# 東京電力柏崎刈羽原子力発電所における新潟県中越沖地震発生時の運営管理に係る評価結果

経済産業省

原子力安全・保安院

東京電力株式会社柏崎刈羽原子力発電所における  
新潟県中越沖地震発生時の運営管理に係る評価結果

## ホウ酸水注入系配管保温材の損傷について

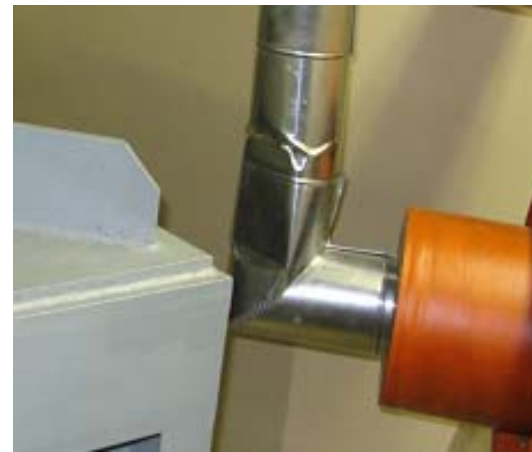
重量物(原子炉压力容器(RPV)模擬ノズル)が地震により移動し、その部屋に敷設されていたホウ酸水注入系の配管に接触し、配管を覆っていた保温材に損傷を与えたことが確認された。

ホウ酸水注入系の配管には損傷はなかったものの、重量物が安全重要度の高い配管に損傷を与える可能性があった。

定期検査の際に使用する仮置き物品等については、地震により、安全重要度の高い機器等に損傷を与えないよう適切に固縛を行う等の対策を行う必要がある。

## 原子炉への燃料集合体装荷時における着座について

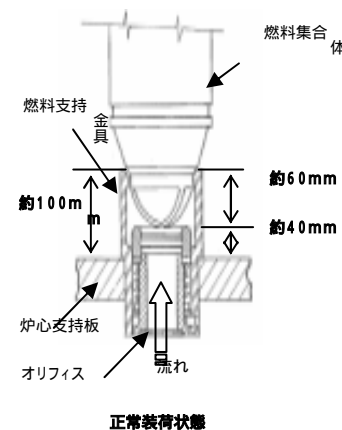
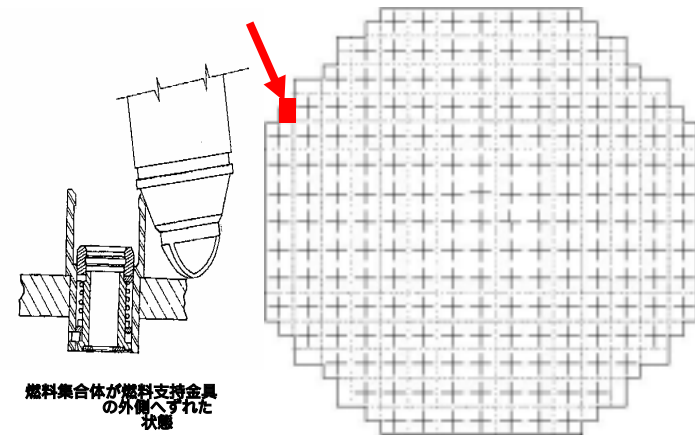
5号機(地震当時停止中)において、原子炉内から使用済燃料プールへの燃料取り出し作業中、燃料下部が燃料支持金具から外れていることが確認された。

原子炉へ燃料を装荷した際の記録の確認を行った結果、燃料の着座位置(鉛直方向)が他の燃料に比べ約25mm程度高いことが判明した。また、東京電力においては、各燃料の着座位置を記録しているが、その値が一定の範囲内に収まっていることの確認は、実施していなかった。

原子炉内への燃料装荷に当たっては、燃料の着座位置(鉛直方向)を管理し、燃料が適切に着座していることを確認する必要がある。
